CONCEPTO TECNICO No. CT- 4009 de 2004

Revisión de Estudio Particular de Respuesta Local de Amplificación de Ondas Sísmicas Artículo 7 - Decreto 074 de 2001

ENTIDAD SOLICITANTE:	Alfonso Uribe Sardiña Alfonso Uribe S. & Cia. Ltda.
LOCALIDAD:	Usaquén
BARRIO:	Santa Bárbara Oriental
PROYECTO:	EDIFICIO – AVENIDA 9 CON CALLE 125
Dirección:	Avenida 9 con Calle 125 Esquina Suroriental
UPZ:	Usaquén 14
FECHA DE EMISION:	Julio 21 de 2004
TIPO DE RIESGO:	Sísmico

Figura 1 Ubicación del Proyecto Edificio Avenida 9 con Calle 125

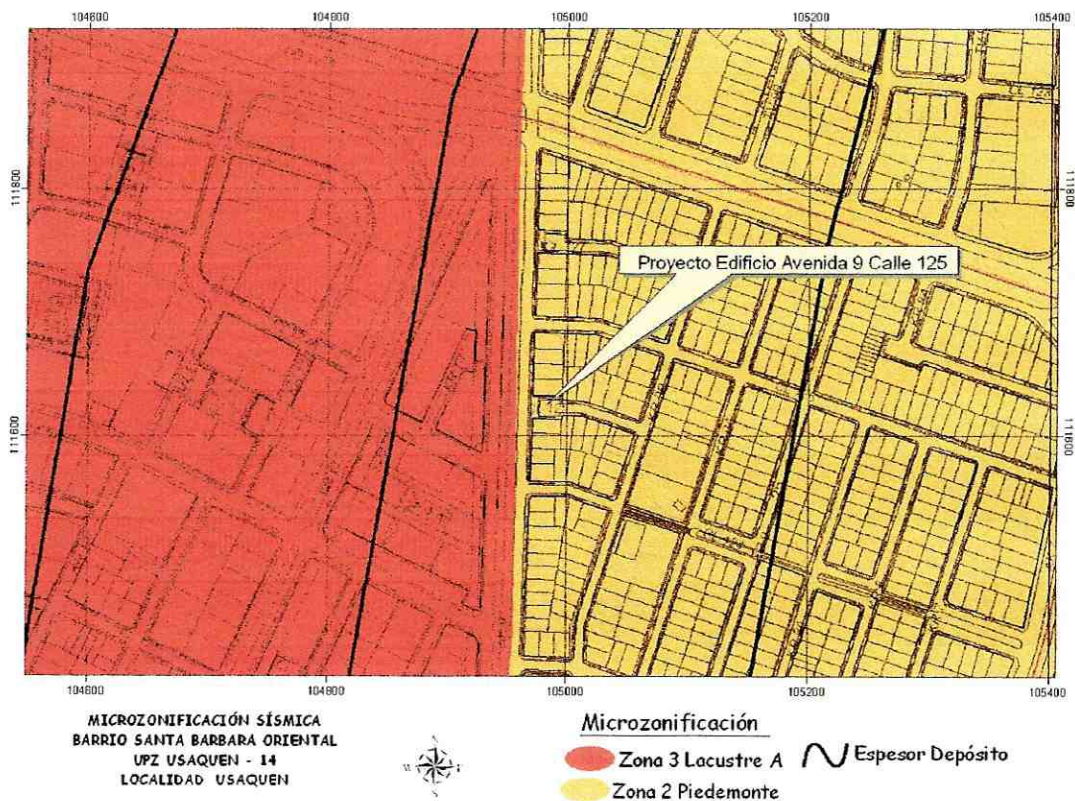
Sin embargo, de acuerdo con el Mapa de Microzonificación de Bogotá, el Proyecto se ubica efectivamente en la Zona 2, muy cerca del límite de la Zona 3, pero el mapa de espesores indica que una profundidad de sedimentos entre 25 y 50 m (Figura 1 del presente concepto). Es preciso aclarar esta inconsistencia.
